BMW i
France
Département Services à la clientèle

FR-A60-A-15052

Action de rappel N° 00 22 10 01 00
Modèle : BMW I01 (i3)

- Action de rappel : Remplacement des vis du support moteur et programmation des boîtiers électroniques.

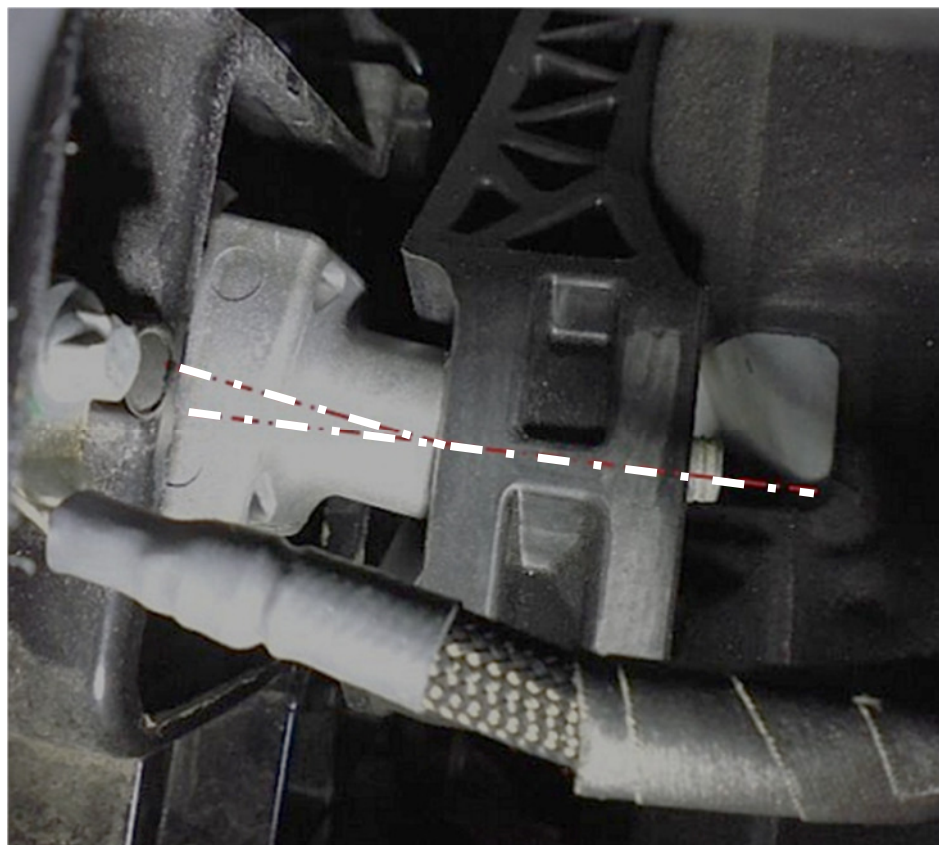
Remplacer les vis du support moteur (voir photo ci-dessous)

Soutenir l'unité d'entraînement par le bas avec un outil de levage approprié !

- **Véhicules sans prolongateur d'autonomie :**
Remplacer la vis du palier-support **gauche**.

- **Véhicules avec prolongateur d'autonomie :**
Remplacer successivement chaque vis des **deux** paliers-supports.

Respecter les couples de serrage différents à droite et à gauche !

- Couple de serrage palier-support droit : Couple d'insertion 96 Nm, angle de rotation 45°
- Couple de serrage palier-support gauche : Couple d'insertion 96 Nm, angle de rotation 120°
